Commission économique pour l'Europe**Comité des transports intérieurs****Forum mondial de l'harmonisation des
Règlements concernant les véhicules****Groupe de travail de la sécurité passive****Cinquante-huitième session**

Genève, 8-11 décembre 2015

Règlement n° 16 (Ceintures de sécurité)**Proposition de complément 7 à la série 06 d'amendements
au Règlement n° 16 (Ceintures de sécurité)****Communication de l'expert de l'Association européenne
des fournisseurs de l'automobile***

Figure 7

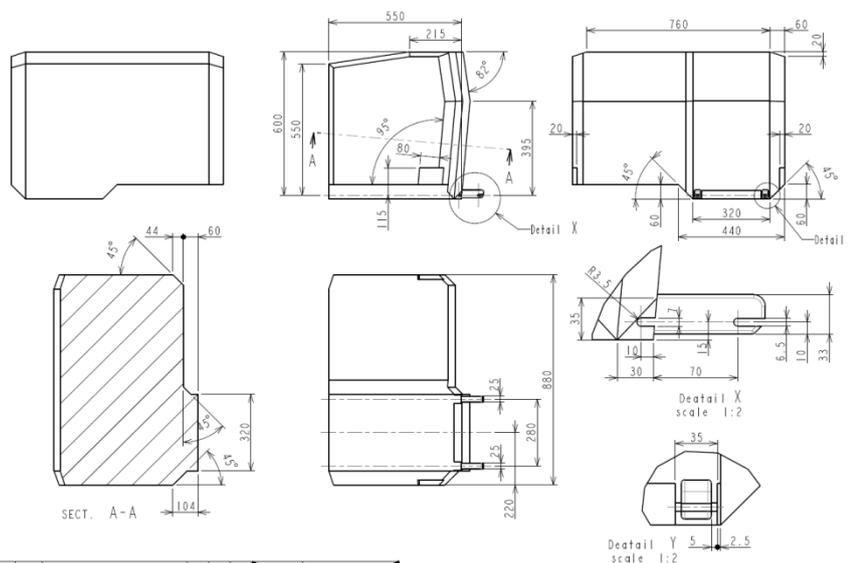
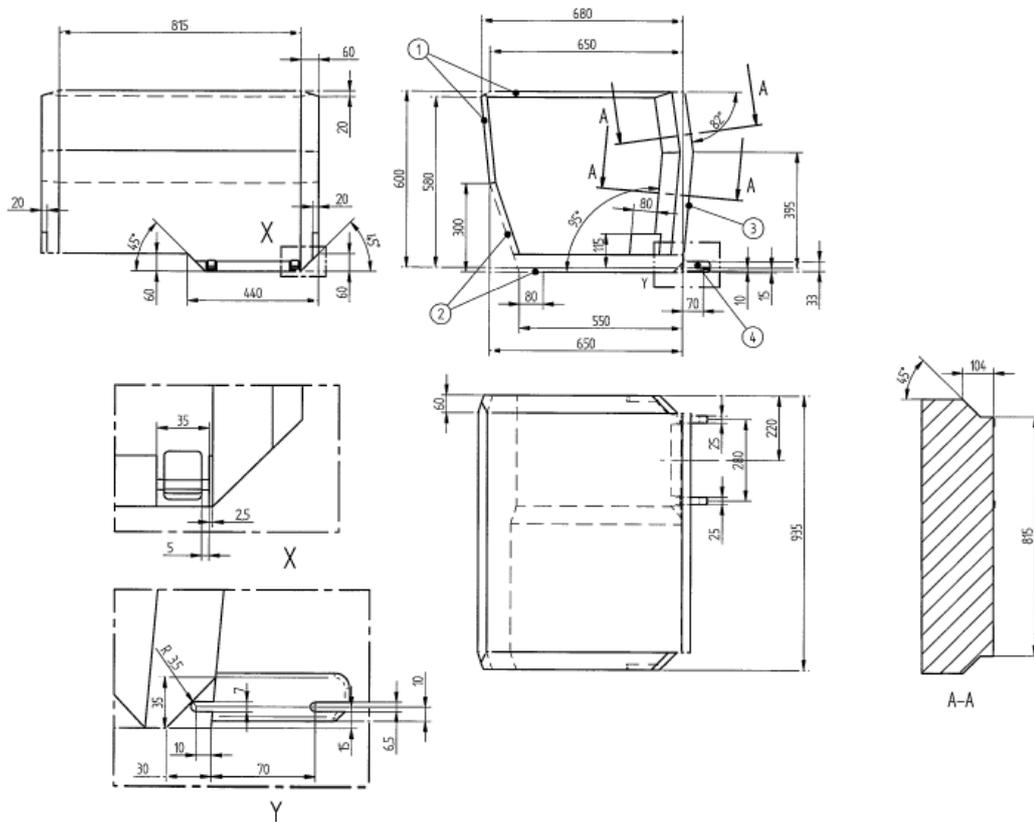
Paragraphe 4.7, lire :

« 4.7 Enveloppe de dispositif de retenue pour enfant orienté vers le côté »

Dimensions de l'enveloppe ISO/L1 d'un dispositif de retenue pour enfant orienté vers le côté – Système ISOFIX CLASSE F ou dimension ISO/L2 pour un dispositif orienté symétriquement dans le sens opposé – Système ISOFIX CLASSE G
